泊発電所3号炉

防潮堤の構造成立性評価方針について

(止水ジョイントの設計方針及び指摘事項に対する回答)

令和5年12月7日
北海道電力株式会社

【指摘事項 221101-04】

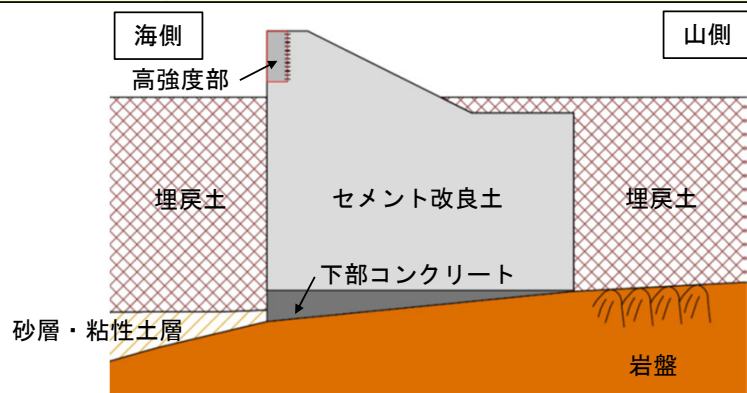
止水目地の構造の一部であるアンカーボルトBの設計について、性能試験の結果を踏まえ、許容限界を含む設計の考え方を説明すること。なお、説明に当たっては、以下の事項を含めて説明すること。

- 性能試験の結果から判定される、アンカーボルトB及びセメント改良土の破壊モード
- 上記破壊モードを踏まえた、止水目地及びセメント改良土に要求される止水機能

- 第1192回審査会合で説明した止水ジョイント※¹構造において、止水ジョイントをセメント改良土に固定する方法としてアンカーボルト※²を用いる。
- アンカーボルトを固定するセメント改良土の設計基準強度(6.5N/mm²)が「各種合成構造設計指針」の適用範囲外であったが、アンカーボルトの性能試験で得られた引張耐力及びせん断耐力が「各種合成構造設計指針」の耐力算定式による耐力以上を有すること及び破壊形式が「各種合成構造設計指針」から想定される下記に示す破壊形式と一致したことから、「各種合成構造設計指針」の耐力算定式を参考に設計することの妥当性を確認した。
 - 引張の破壊形式：アンカーボルトの降伏
 - せん断の破壊形式：セメント改良土の支圧破壊
- 止水ジョイント及びセメント改良土に要求される止水機能は、「各種合成構造設計指針」を参考に概ね弾性範囲内(アンカーボルトの降伏が先行すること若しくはセメント改良土が弾性範囲内で十分な裕度を有することを)になるよう許容引張力及び許容せん断力を設定し、アンカーボルトに発生する引張力及びせん断力が許容引張力及び許容せん断力を満足するように設計することで確保する。
- せん断耐力の向上のためにアンカーボルトを直交配置としたが、作用荷重の方向によってはアンカーボルトの引張とせん断の抵抗方向が混在することから、片方のアンカーボルトに荷重が偏ることを考慮した照査(引張方向の照査、引張方向の照査において同時にせん断力が作用することを考慮した組合せ荷重の照査、せん断方向の照査)を実施し、構造成立性が確保されていることを確認した。
